MAGISTRÁT HLAVNÍHO MĚSTA PRAHY

Připomínkování Metropolitního plánu hl. m. Prahy

Druh subjektu		Právnícká osoba			
Jméno		Příjmení			
Titul před		Titul za		Datum narození	
Jméno/Název subjektu		Spolek pro Ďáblice			
Jméno jednatele		Alena Marusiakova			
IČ	22672681	ID datové schránky	4fmjvj4		
Ulice	Na blatech	Č. popisné/ č. evidenční	243/7		
PSČ	18200	Obec	Praha 8		
Telefon		Email	spolekprodablice@volny.cz

OSPRO - úprava zastavitelného území na severozápadě Ďáblic

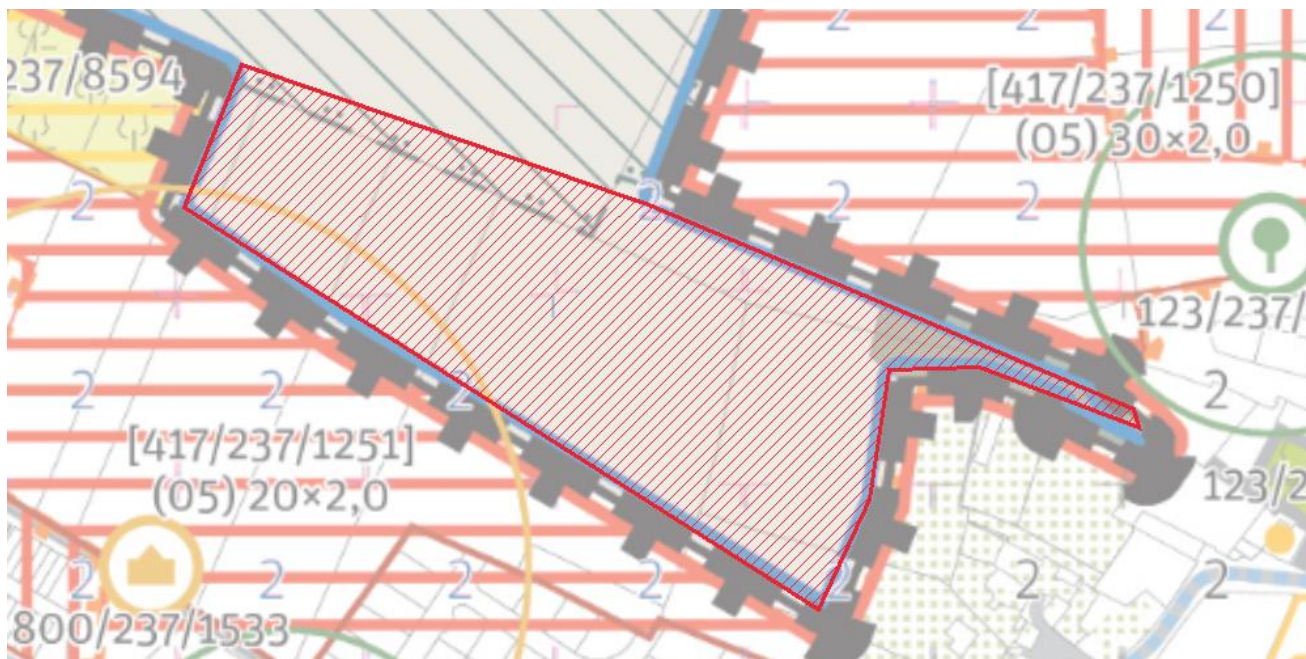
Typ vyjádření:	Připomínka
Upřesnění:	Nesouhlasná
Vyjádření k:	grafické části (výkresům)
Připomínkové prvky:	Vlastní kresba (1)
V lokalitě:	923/Chabry – Ďáblice

Text vyjádření:	nové obytné zastavitelné území, podmínka plánovací smlouvy a územní studie
Text zdůvodnění:	zrušení nesmyslného appendixu a zajištění celistvosti území včetně nového dopravního napojení severozápadním obchvatem Ďáblic

OSPRO - území na západ od Cínovecké

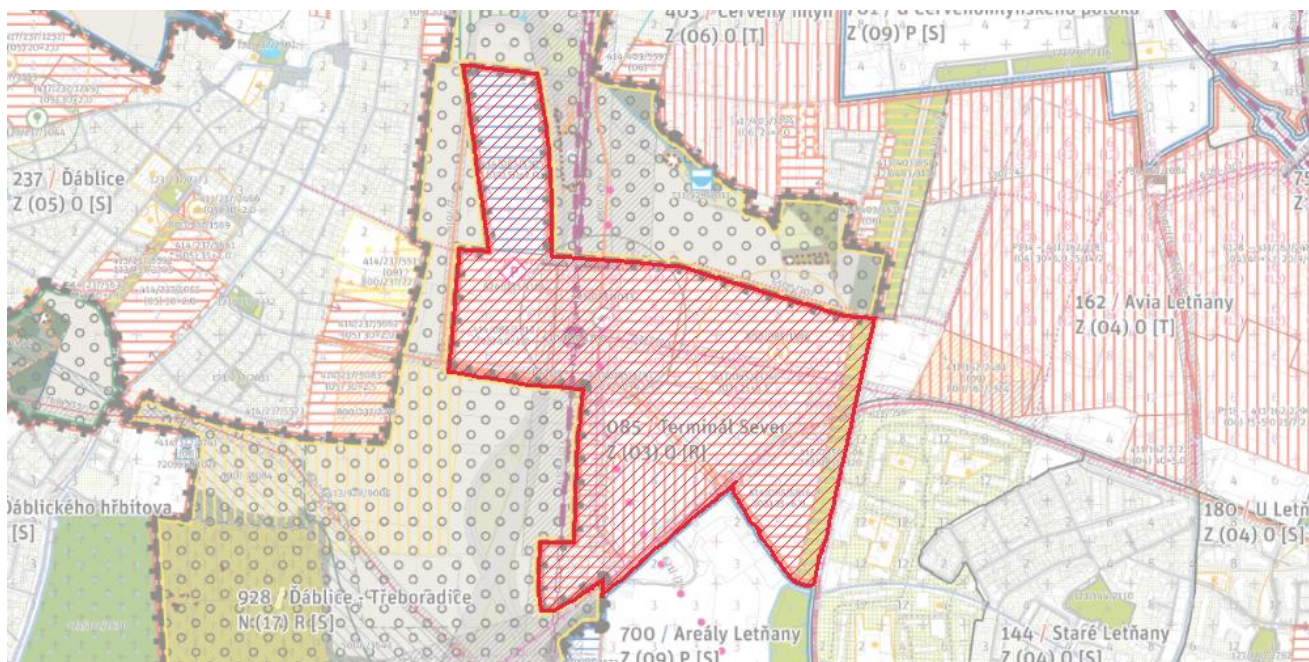
Typ vyjádření:	Připomínka
Upřesnění:	Nesouhlasná
Vyjádření k:	grafické části (výkresům)
Připomínkové prvky:	Lokalita 085/Terminál Sever

Text vyjádření:	Změnit území na západ od Cínovecké na produkční a podmínka územní studie pro další rozvoj této plochy
Text zdůvodnění:	územní studie prověří dopravní napojení území, kapacity HPP, kapacity sítí a ochranu Ďáblic před hlukem a emisemi

OSPRO - Ďáblická promenáda

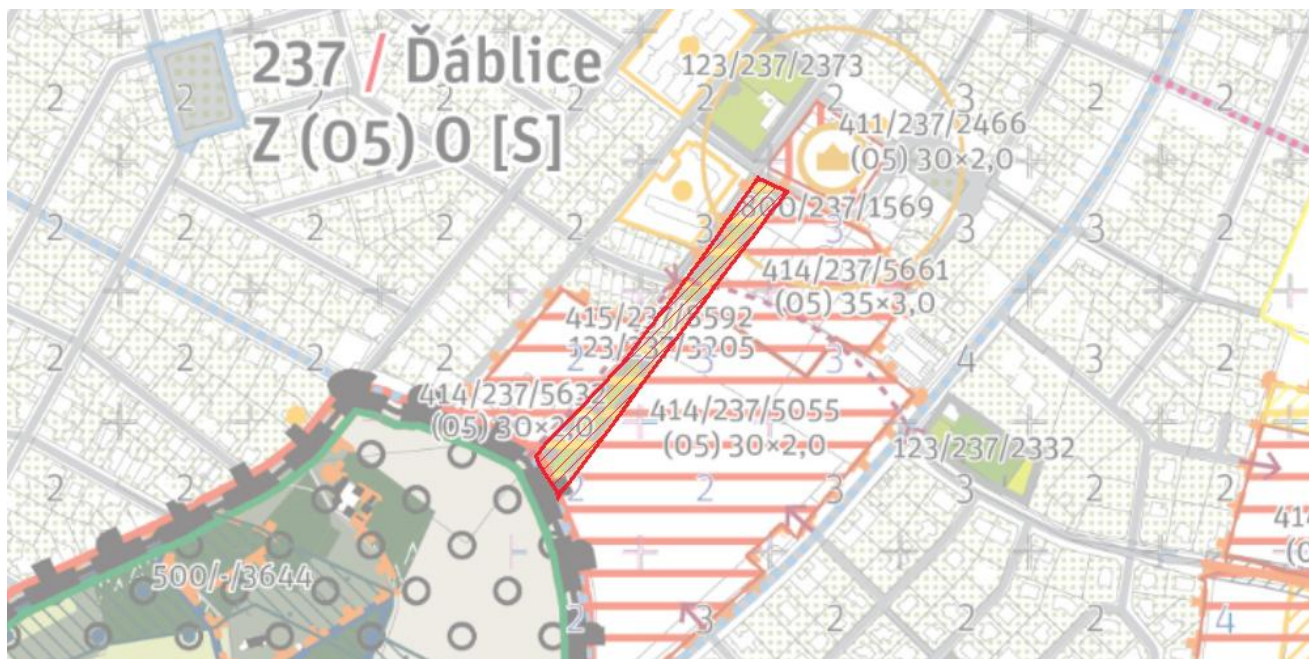
Typ vyjádření:	Připomínka
Upřesnění:	Souhlasná
Vyjádření k:	grafické části (výkresům)
Připomínkované prvky:	Prvek Ďáblické průhledy - místní park 123/237/3205
V lokalitě:	237/Ďáblice

Text vyjádření:	Ďáblická promenáda - průhledy je správná změna
Text zdůvodnění:	Možnost vytvořit celistvou plochu poskytující vytvoření d'áblické promenády od budoucího náměstí ke hvězdárně

OSPRO-snížení výškové úrovně u bývalé VSUP

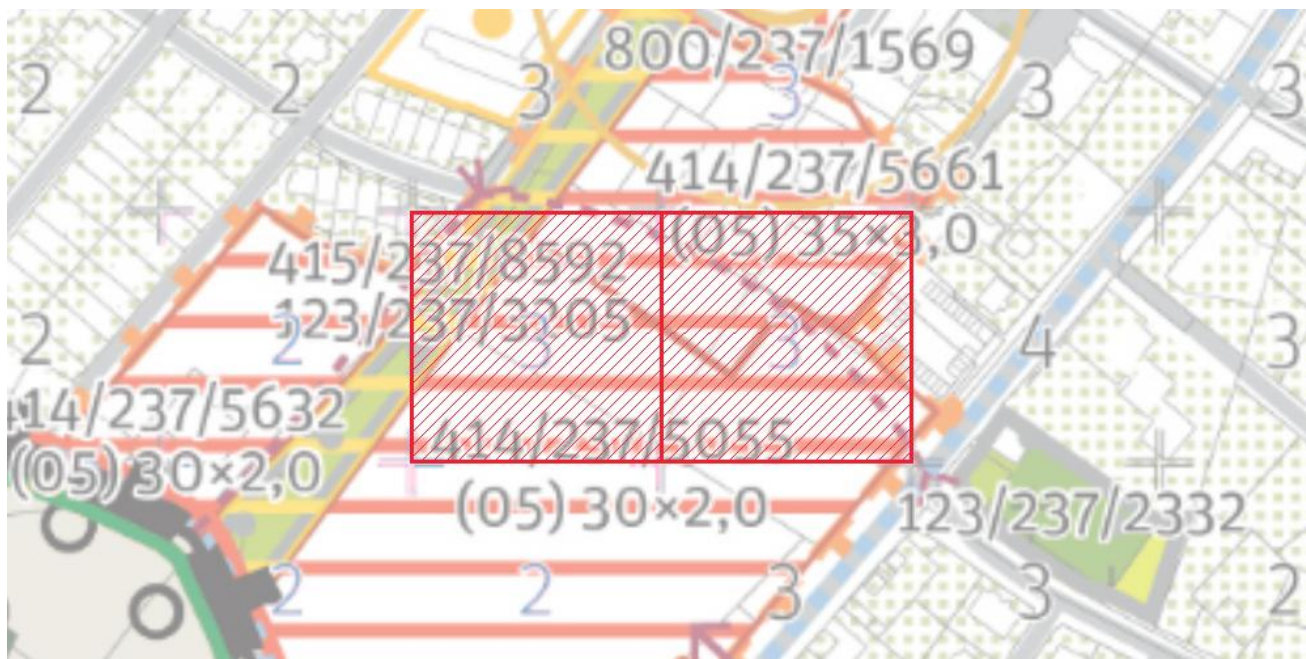
Typ vyjádření:	Připomínka
Upřesnění:	Nesouhlasná
Vyjádření k:	grafické části (výkresům)
Připomínkované prvky:	Čtverec výškové regulace (2)
V lokalitě:	237/Ďáblice

Text vyjádření: U dvou čtverců v ploše 414/237/5055 snížení výškové úrovně ze 3 RNP na 2 RNP

Text zdůvodnění: výšková úroveň v tomto území musí respektovat sousední stávající zástavbu i okolní navrhovanou zástavbu

Tři NP plus ustupující podkroví by vytvořily v území nežádoucí bariéru
